Souvislá údržba
DO ŘÍČAN SÚ, č. akce 13461
Praha 9

ZMĚNA STAVBY PŘED DOKONČENÍM

POPIS ZMĚN STAVBY PŘED DOKONČENÍM

VZOROVÝ PŘÍČNÝ ŘEZ KM 0,300

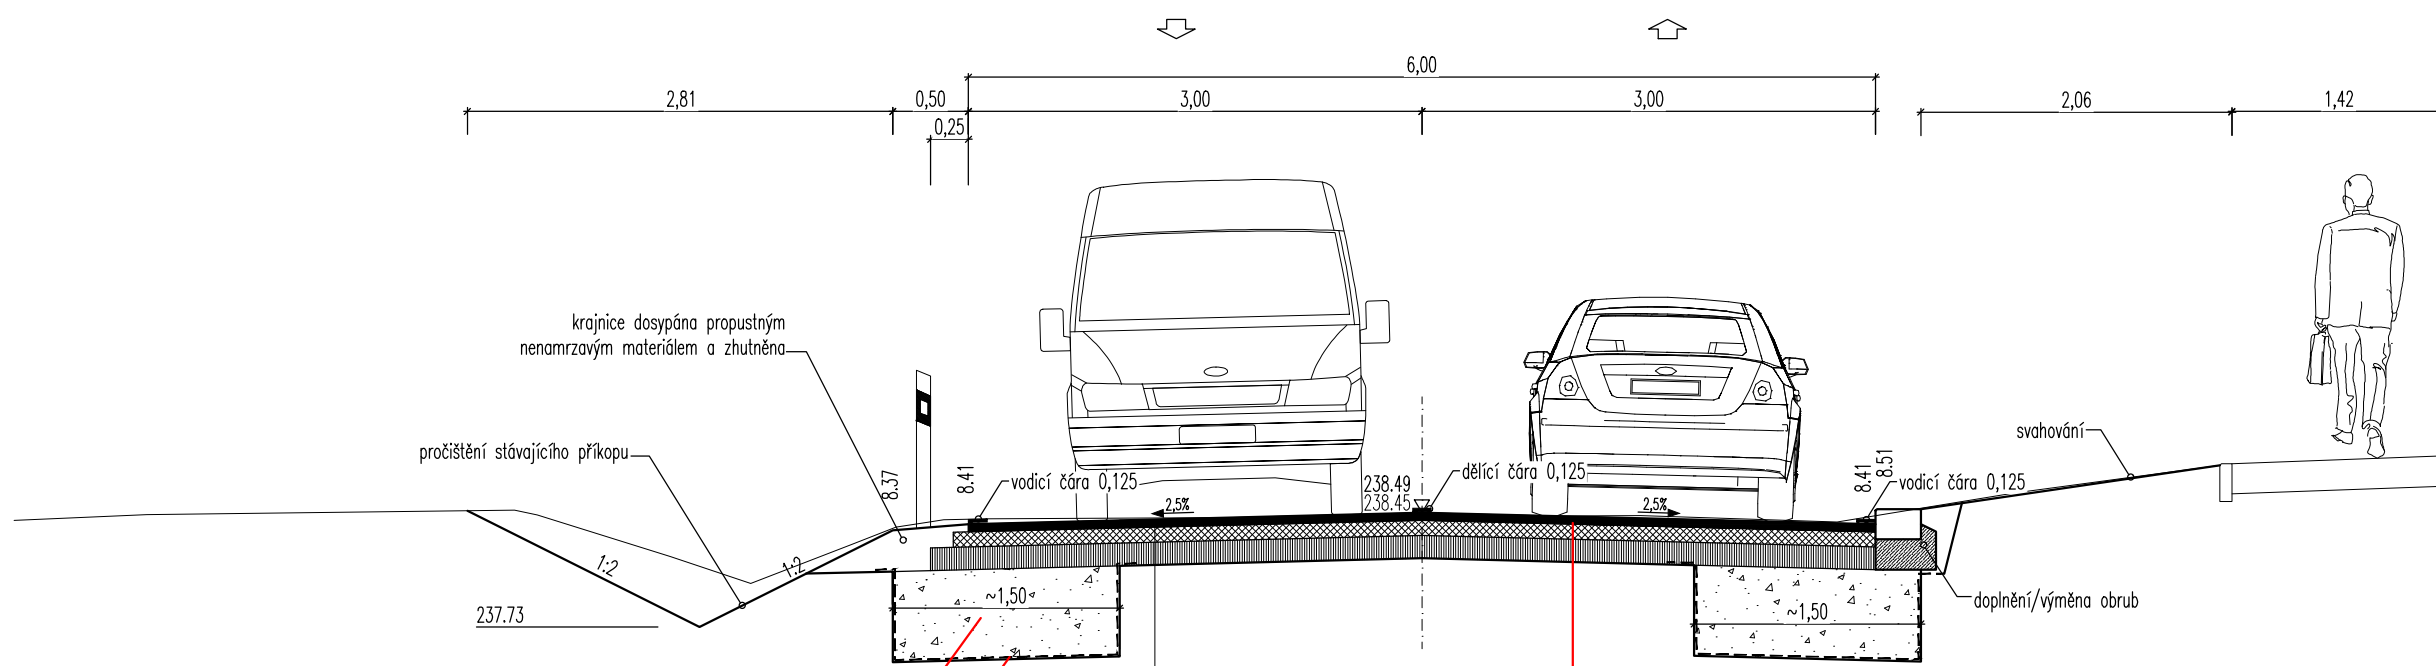
SANACE NEÚNOSNÝCH OKRAJŮ VOZOVKY v šířce cca 1,5m:
Štěrkodrt min. ŠD₄ 0/150 - 0/63 - 0/32 v celkové tloušťce
600 mm (ČSN 73 6126-1).

GEOKOMPOZIT

- odřezování/odstranění konstrukce vozovky v celkové tloušťce 290 mm,
- 150 mm SC 0/32; C_{3/4} (ČSN 73 6124-1),
- infiltrační postřik PI-C, min. 0,75 kg/m² (množství zbytkového pojiva, ČSN 73 6129),
- 90 mm ACL 22S 50/70 (ČSN EN 13108-1),
- spojovací postřik PS-B, min. 0,25 kg/m² (množství zbytkového pojiva, ČSN 73 6129),
- 50 mm ACO 11S 50/70 (ČSN EN 13108-1).
